Samrådsredogörelse

Detaljplan för Hamre 3:5 med flera, INDUSTRIOMRÅDE, Sollefteå kommun

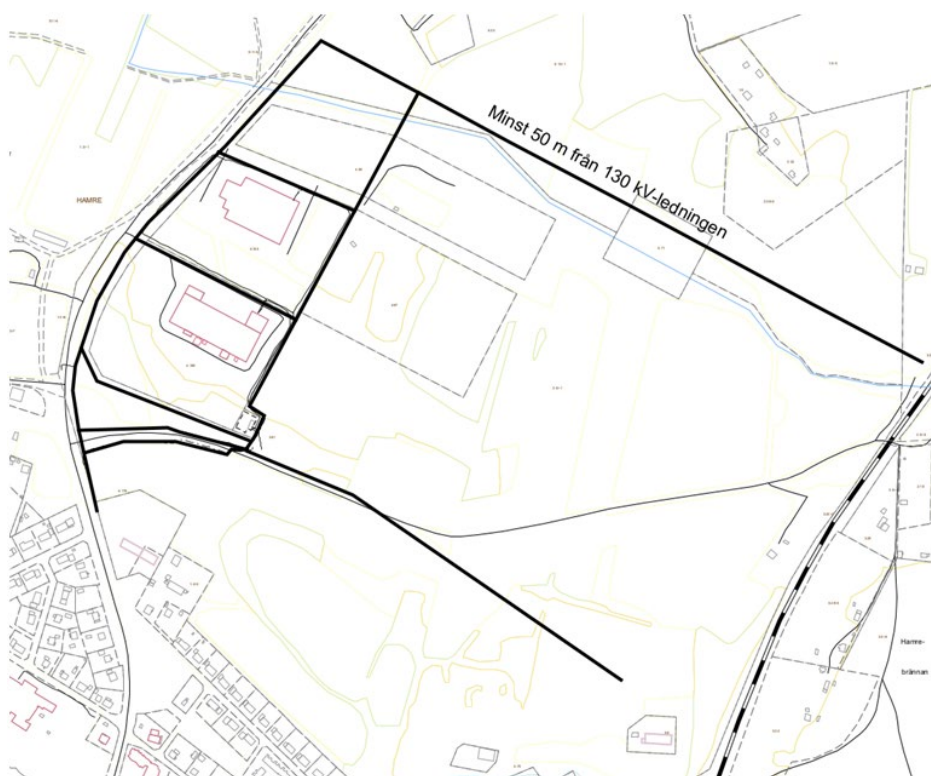
E.ON har beviljad koncession för byggnation av ny regionnätskabel. E.ON yrkar därmed att ett 7 meter brett u-område läggs ut i plankartan med planbestämmelser även för den nya ledningen i plankartan. Det är viktigt att u-området överensstämmer med denna koncessionsträcka i samtliga delar av detaljplanen.

U-området i planområdets norra del måste förläggas minst 50 m från 130 kv-ledningen.

Sträckorna som E.ON yrkar u-område för enligt ovan är markerade med svart på nedanstående kartbild.

Bemötande: Synpunkterna har beaktats genom tillägg i plankartan.
